工程指示 / 要求簡箋(E.I.)

工程指示編號：EI / 5320/22 修改版次：
 工程編號：J - 858 工程名稱：將軍澳日出康城 11
 工程項目：幕牆 廠用配件 報價開模 轉角防風扣
 收件人：生統 / Maggie / 王良 發件人：Ant Yeung 日期：10/11/2022

美特鋁質有限公司 MIDI Aluminium Fabricator Ltd.				工程號	J858	類別		物料號	-		
				地盘	康城11期	制圖	W. E. X	2022-09-08	圖號	L065-S01	
修改	-	-	-	採用工廠	✓ 地盘	图纸名称	铝角码	復核	-	數量	- 1700
日期	-	-	-	材料颜色	香槟金 (EC03X1009-9S-XP1)	材料	16x16x3mm 铝角 (L065)	批准	-	單件重量	- (KG)

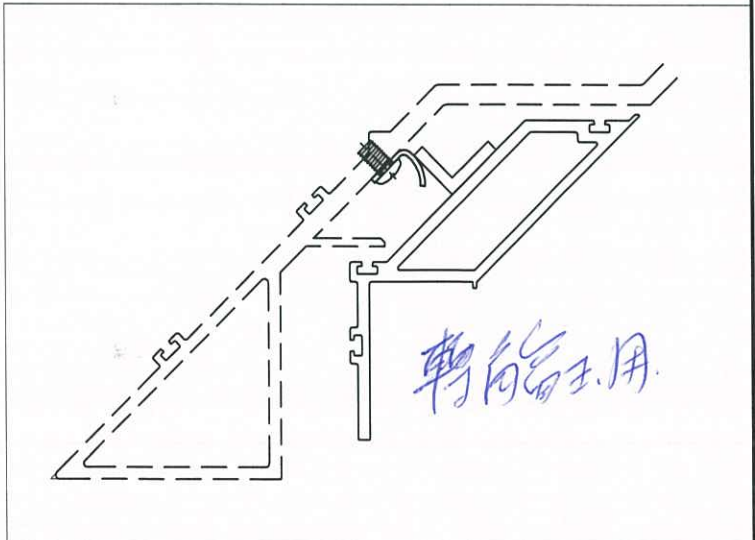
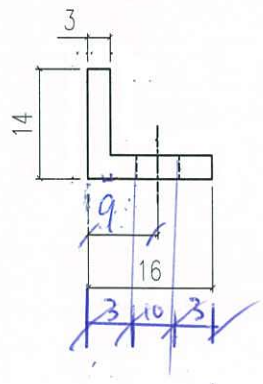
請按附件報價開模 轉角防風扣。不秀鋼 SS304 (1700 件)

按胡哥、王良 建議，轉角防風扣用不秀鋼 SS304 代替鋁角，避免客戶質疑。

每個3個 SS 304 不銹鋼

轉角階風扣
角型

此不秀鋼件來貨前，保持用鋁角生產。

鋁質有限公司 Aluminium Fabricator Ltd.	工程號	J858	類別		物料號	-	
	地盘	康城11期	制圖	W. E. X	2022-09-08	圖號	L065-S01
採用工廠	✓ 地盘	图纸名称	铝角码	復核	-	數量	-15
材料顏色	粉紅(即4008系列)	材料	16x16x3mm 铝角(L065)	批准	-	單件重量	- (KG)

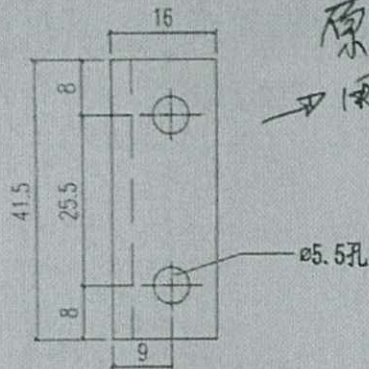
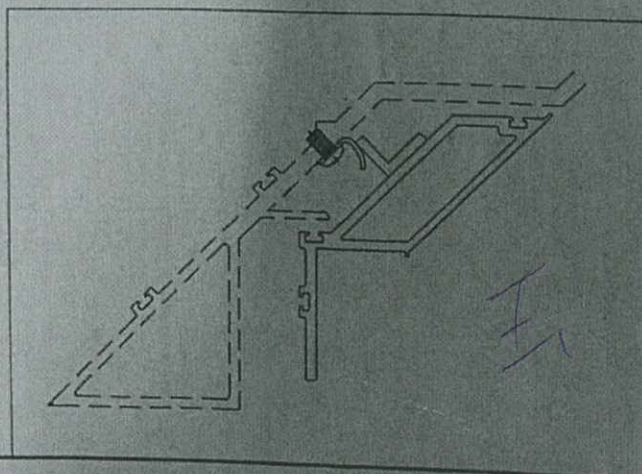
原要扣:

→ 用16x16x3角前板
ECP3X1009 95-XF1

胡哥: 同做扣碼
此配件建議改為不
銹鋼. 減少后期客人
質疑。
